Schreiben**11337/2019**

Gültigkeit der gutachterlichen Stellungnahmen Nr. (3305/9930-1)-CM vom 14.06.2004, (3305/9930-2)-CM vom 31.08.2000, (3305/9930-3)-CM vom 26.06.2002 und (3305/9930-4)-CM vom 03.03.2003.

12598/2014

Gültigkeit der gutachterlichen Stellungnahme Nr. 3305/9930 -1- Mu- vom 14.06.2004 (Kabelleiter)

Anlage 10a: ersetzt Anlage 10 der gutachterlichen Stellungnahme Nr. 3305/9930 -1- Mu- vom 14.06.2004.

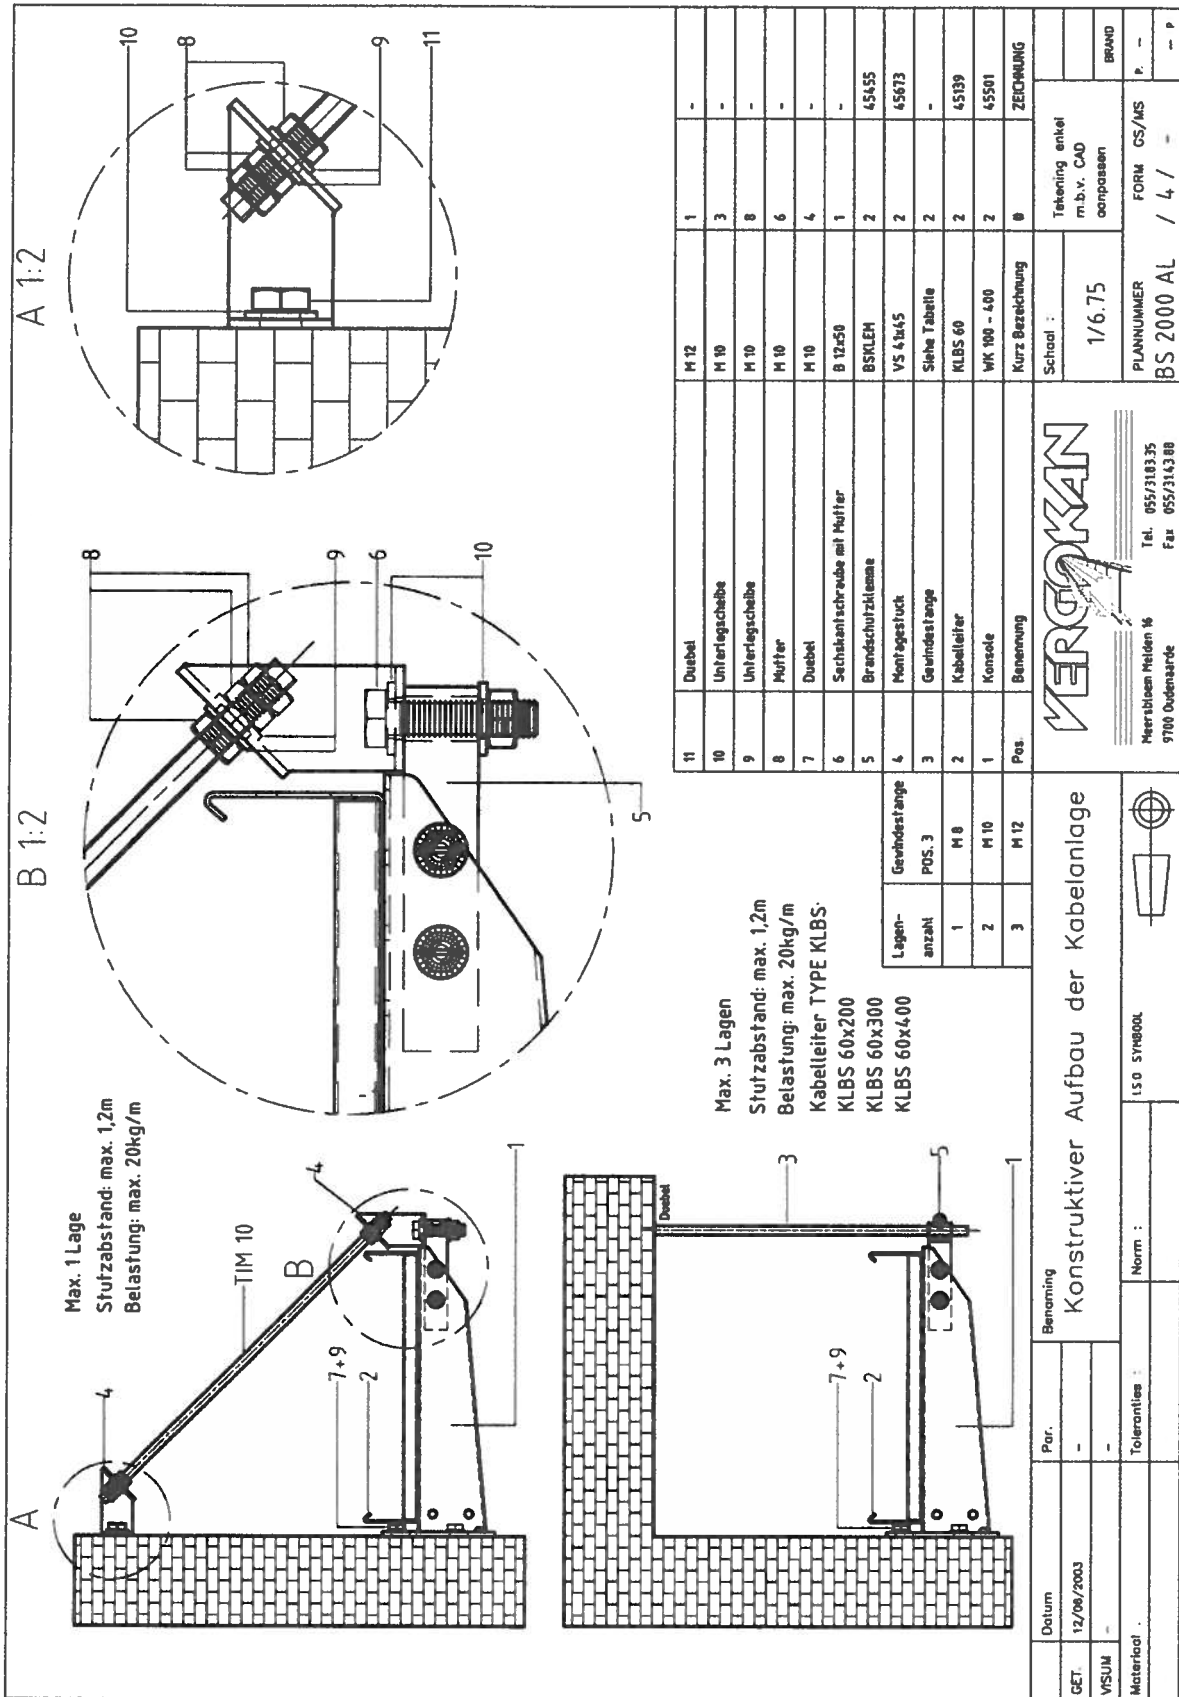
Abschnitt 3.2, Variante 1 (Anlage 10): Ausführung mit schräger Gewindestangenabhängung wird, wie auf der Anlage 1 zu diesem Schreiben dargestellt, geändert.
